Ford Fiesta IV

Fig. 1: fissaggio del cavo ABS con fascetta serracavo (3)

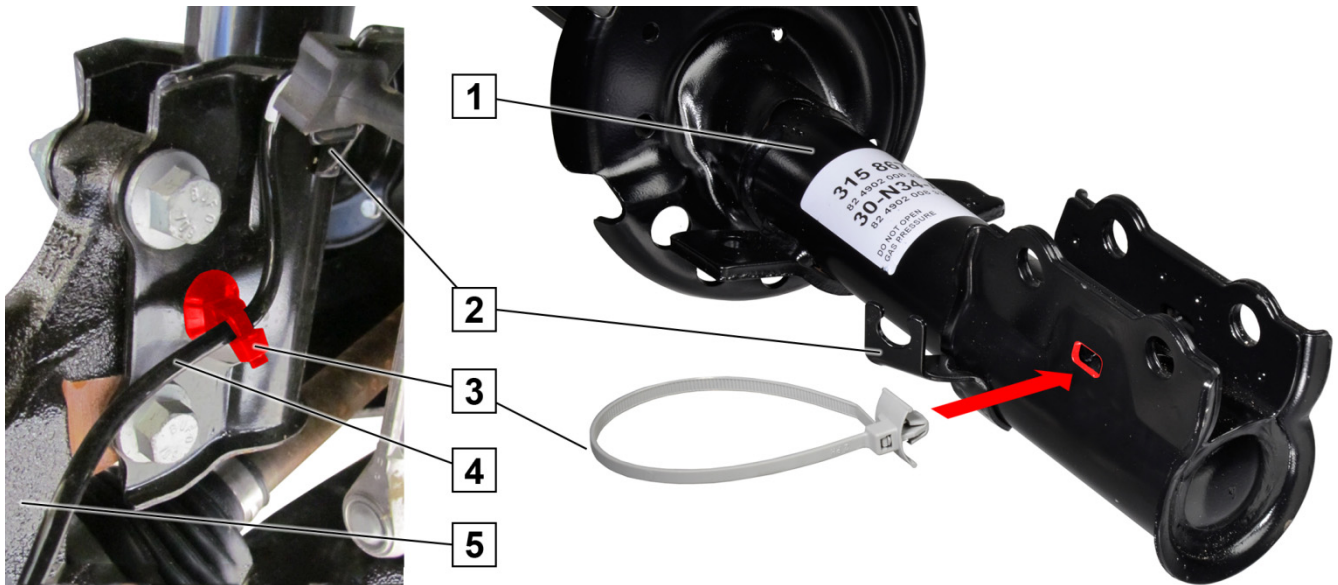
I cavi ABS montati in modo errato possono venire danneggiati e causare la rottura dell'ABS.
 ⇒ In caso di montaggio dell'ammortizzatore telescopico (1) sostituire sempre la fascetta serracavo (3, Ford art. n.1809824).
 ⇒ Fissare il cavo ABS (4) con la fascetta serracavo (3) sull'ammortizzatore telescopico (1).

Smontaggio dell'ammortizzatore telescopico: lo spazio libero per il fissaggio della fascetta serracavo (3) è rotondo o rettangolare.
 Montaggio del nuovo ammortizzatore telescopico (1): lo spazio libero per il fissaggio della fascetta serracavo (3) è rettangolare.
